栾川山水文苑s1地块东大门及5#楼大堂装修工程合同结算资料存档目录

LANDSCAPE ARCHITECT 景观规划设计		设计修改通知单				
 致澜景观						工程名称
		设计号	ZL-XA-2020-021	专业	土建	
CLIENT 发展商	栾川县浩德颐康文旅有限公司	项目名称	浩德·栾川项目S1住宅大区（东大门区域）	阶段	蓝图	
图纸名称		图纸变更				
编号		BG-01	修改版次			
更改的原图号		日期	2022.10.12

设计变更工作联系函

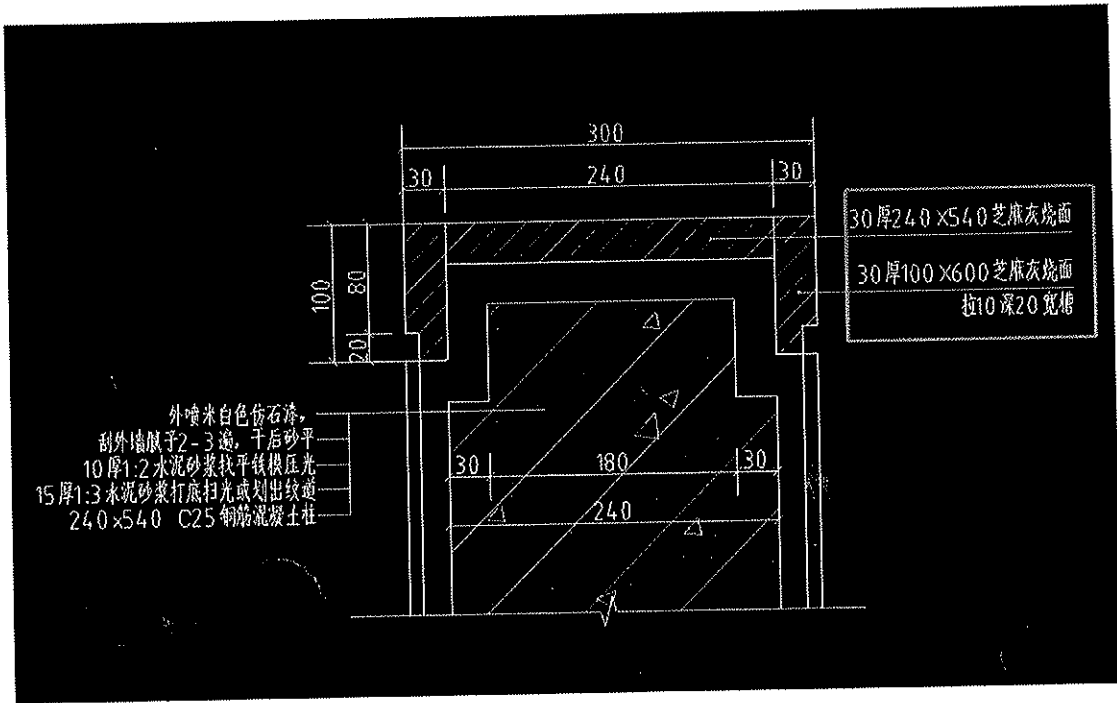
1. 东大门区域标高优化, 详BG01-1.01;
2. 东大门左侧围墙与景墙高差较大, 围墙加高, 详BG01-1.01; *对应第1条*
3. 东大门回形纹背衬亚克力板调整为背衬3mm厚米黄色透光云石片, 详BG01-2.02; *对应第5条*
4. 东大门门卫室及储存室内部增加100mm高踢脚线, 详BG01-2.03; *对应第7条*
5. 东大门立面金属凹凸造型做法调整, 采用不锈钢加工为凹凸造型, 详BG01-2.03; *对应第11条*
6. 东大门除天沟位置, 原2mm厚不锈钢均调整为1.2mm厚, 详BG01-2.02; *第13条*
7. 东大门车库入口处车行道沥青面层调整为80厚(50厚粗粒透水沥青+30厚细粒透水沥青); *第14条*
8. 东大门格栅落地处调整为黑色砾石散置, 详BG01-2.03;
9. 左侧道路路边调整为150宽, 材料调整为芝麻灰花岗石; 车库出入口截水沟前及储存室一侧沥青道路增加石材收边; 路沿石高度调整, 做法下图所示:

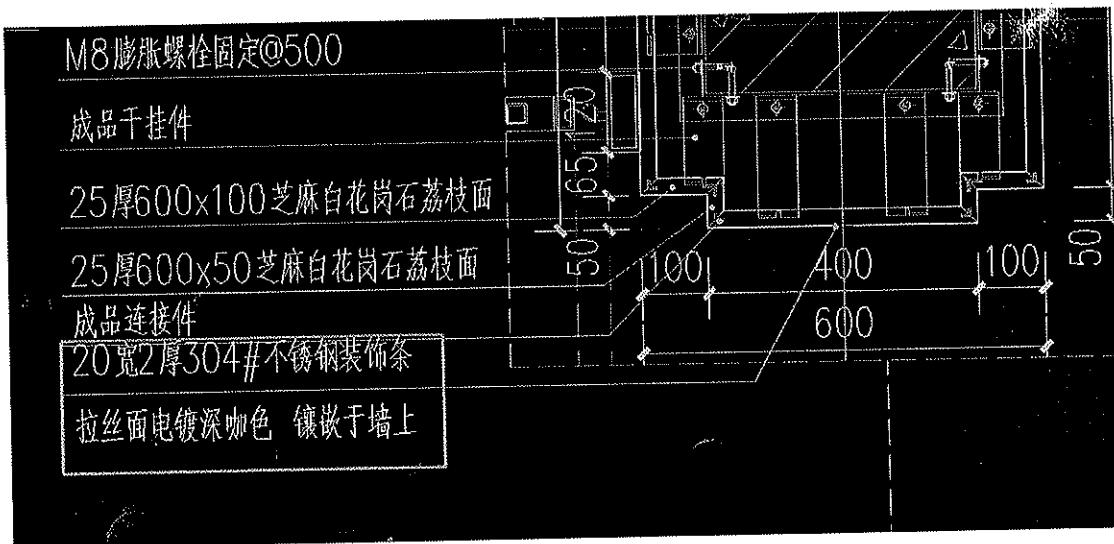
1. 以下位置为石材,需标注

回复：补充标注。

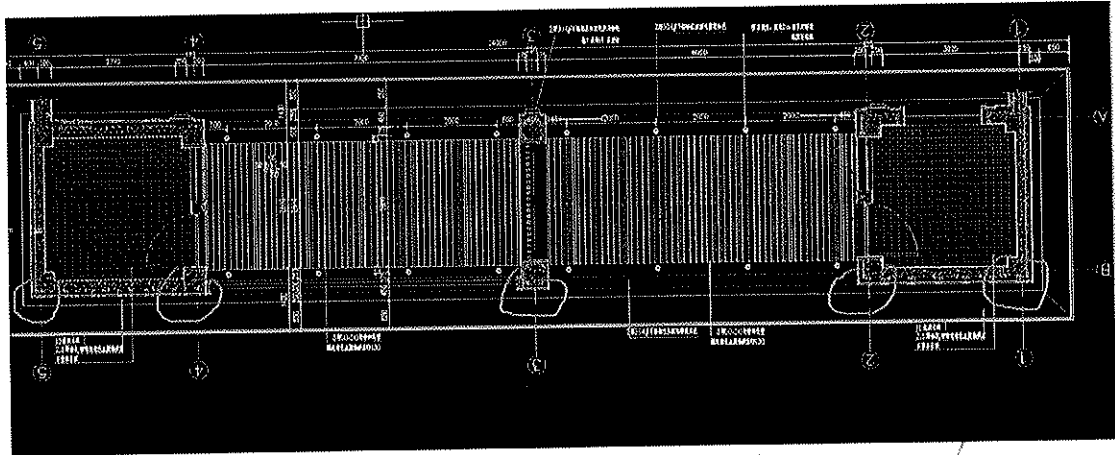
2. 未标明镀锌材质均为热镀锌

回复：图中未注明的镀锌材质均为热镀锌。

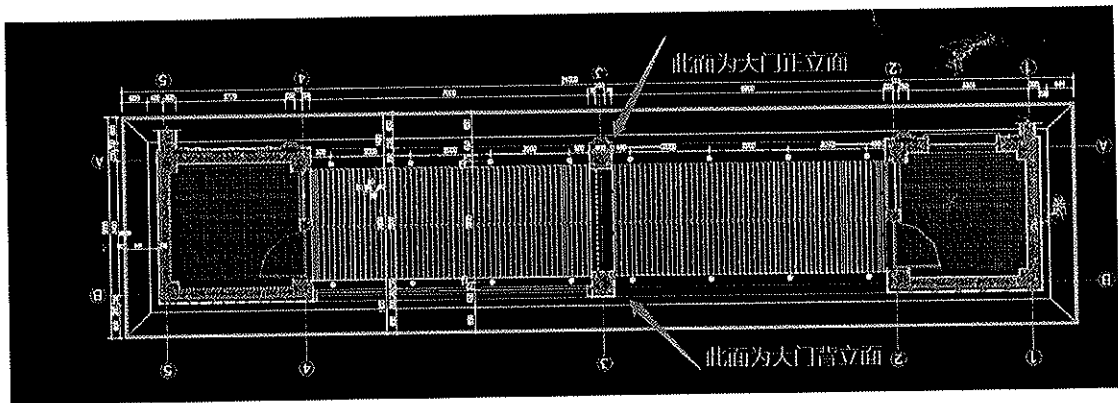
3. 装饰条显示凸出墙面粘贴，墙面为荔枝面芝麻白，粘贴恐怕质感不太好，是否嵌入石材与墙面齐平？

回复：石材拉槽，定制 U 型不锈钢内嵌，做法如图所示

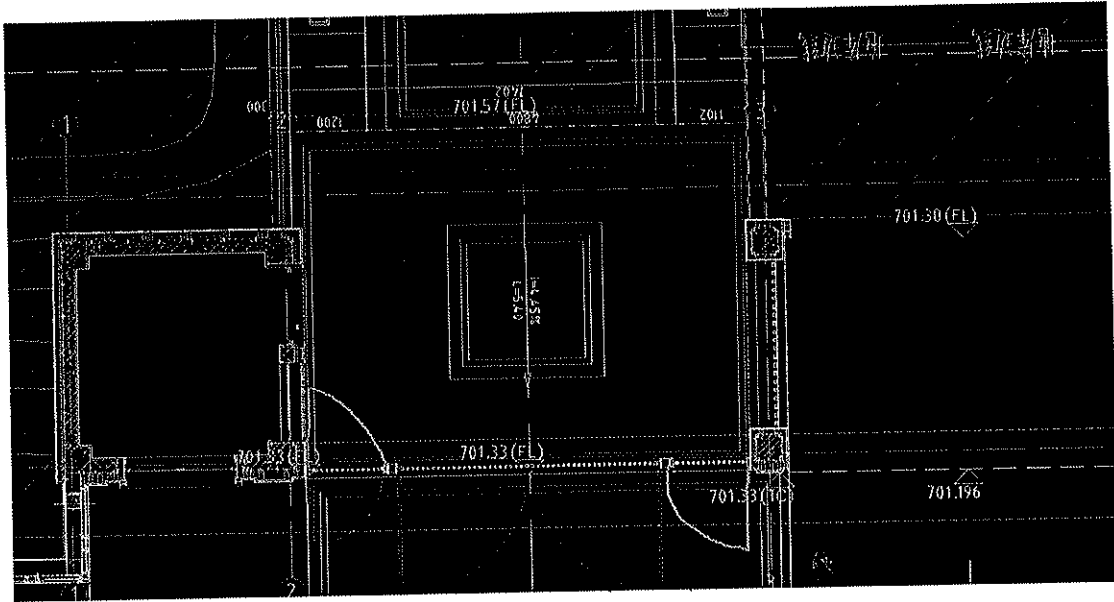
4. 檐口装饰件平面图上正立面未示意，檐口安装两头的两个柱子不在一个平面上，立面图正面显示檐口，背面未显示

回复：檐口装饰件仅安装在大门正立面，大门背立面无檐口装饰件

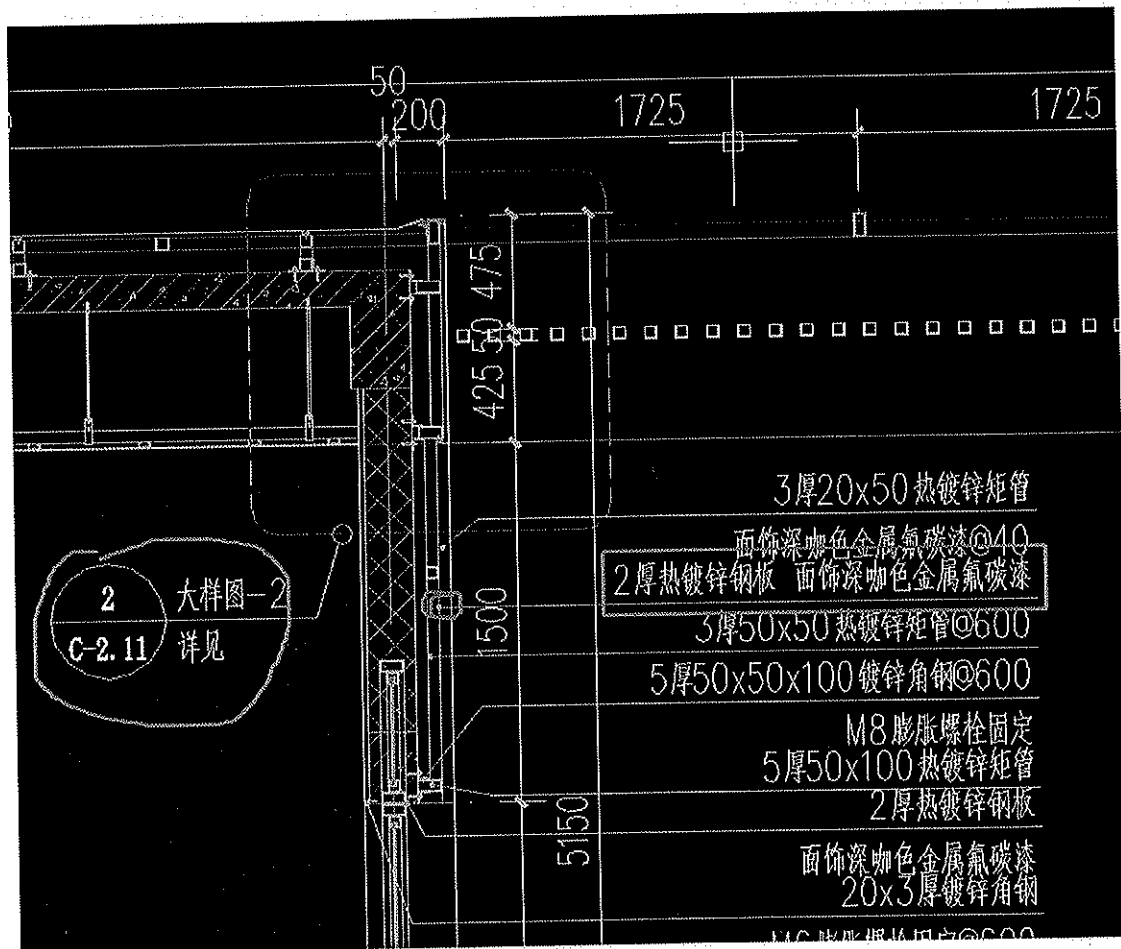
8. 灰色钢化夹胶玻璃是两层灰色还是一层灰色一层透明

实际双层灰色

回复：灰色钢化夹胶玻璃采用一层灰色一层透明，安装方向为透明玻璃向下，灰色玻璃向上

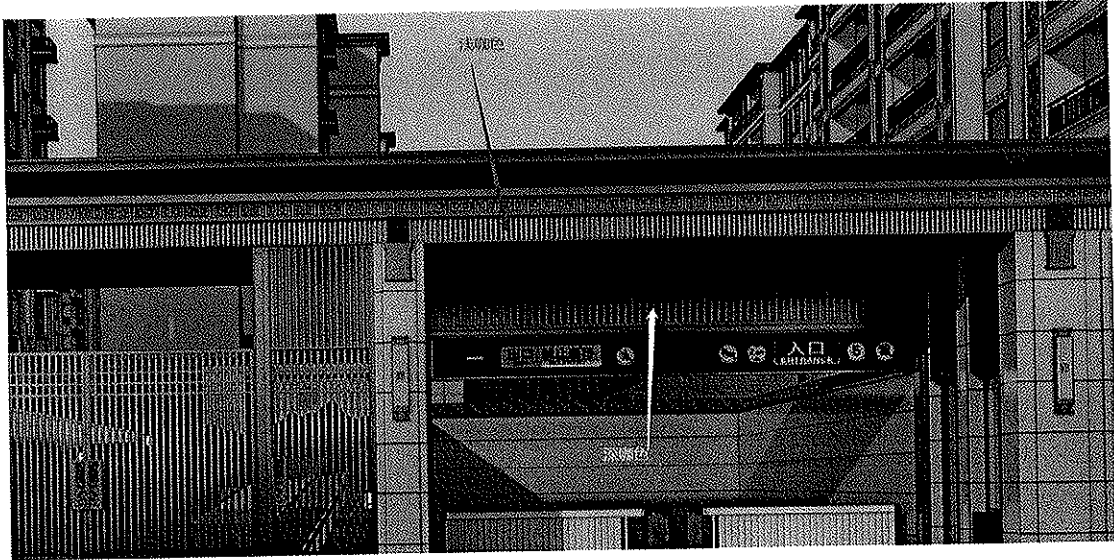
9. 大门立面图显示下图位置为热镀锌钢板，C-2.11-2 详图显示为不锈

钢，以哪个为准？

回复：此位置采用 2 厚热镀锌钢板，面饰深咖色金属氟碳漆

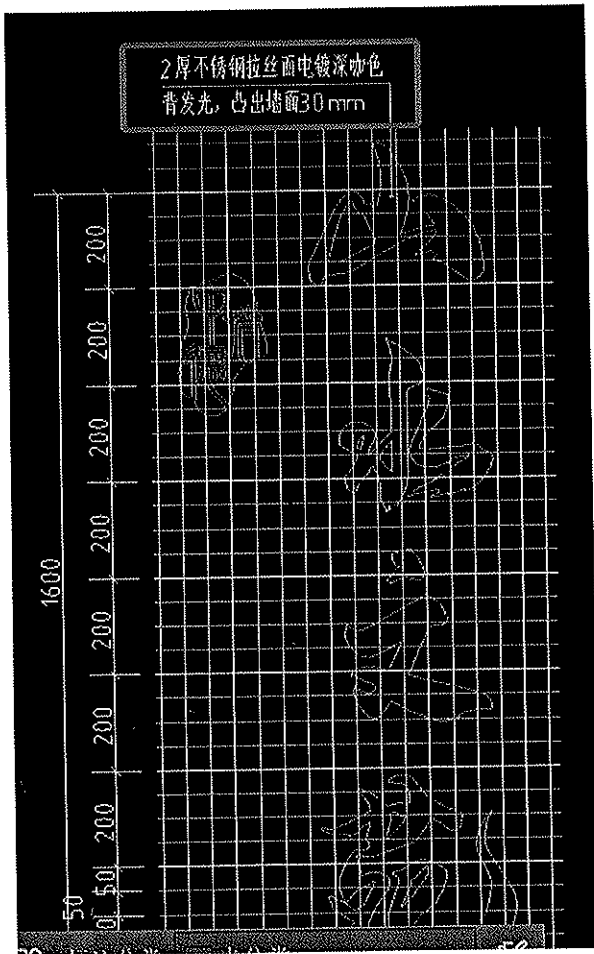
13. 围墙与景墙高差大，比例不协调

回复：围墙增加高度见下图，临大门景墙第一档围墙增加70cm，第二、三档增加⁷⁰45cm

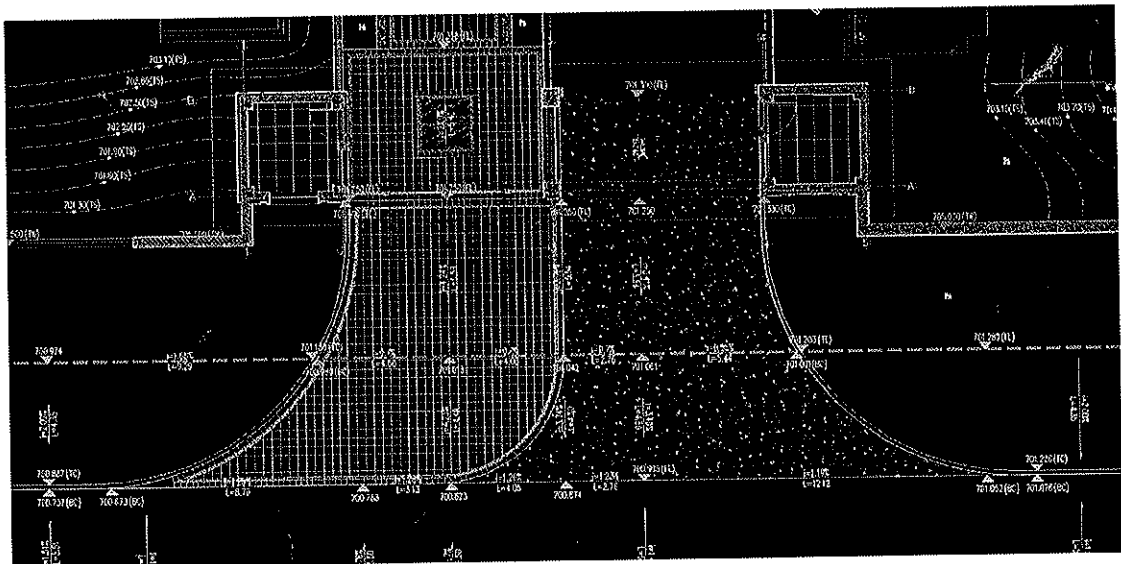
15. 2mm厚深咖、浅咖色不锈钢加工周期过长，无法满足工期需求，是否可变更厚度或替换材料？

回复：天沟厚度不变，其余位置不锈钢厚度变更为1.2mm厚
